包装・梱包箱 変更のお知らせ

製品名	形式名
試験用端子	K

4. 変更対象

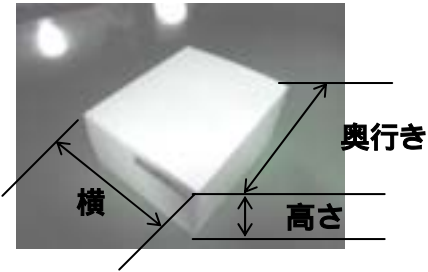
KTT形試験用端子 ... 1極品、2極品、3極品、4極品
 KTP、KTQ形試験プラグ ... 1極品、2極品、3極品、4極品
 6極品および8極品につきましては、変更ございません。

包装用小箱

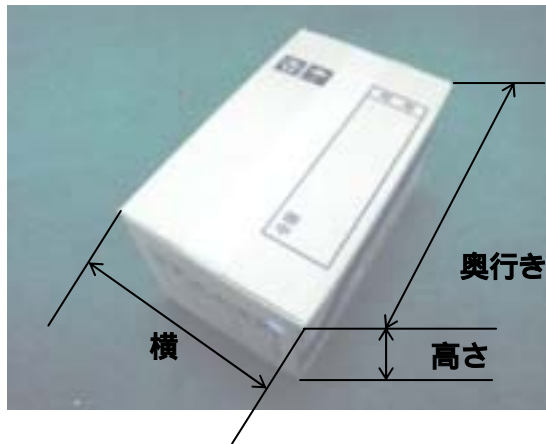
変更前	変更後
横	100mm	155mm
高さ	60mm	80mm
奥行き	120mm	170mm
材質	ボール紙	P E T

梱包用ダンボール箱

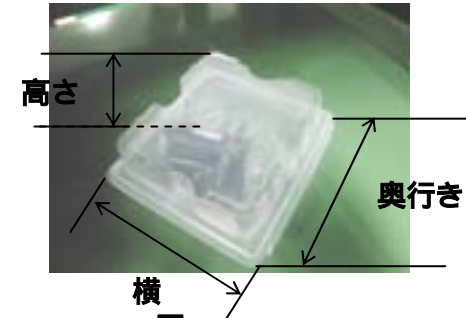
変更前	変更後
横	240mm	325mm
高さ	240mm	370mm
奥行き	390mm	350mm
材質	ダンボール	ダンボール

包装用小箱

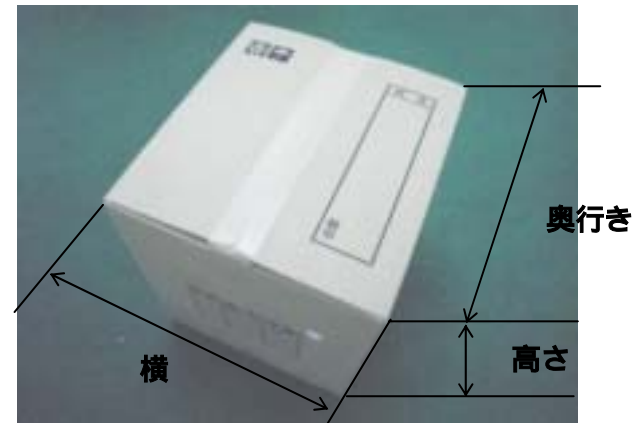
KTT 形

KTP 形

KTQ 形

1箱単位数(20個入り)に変更はございませんが、
梱包用ダンボール箱の横幅および高さは、従来よりも大きくなります。
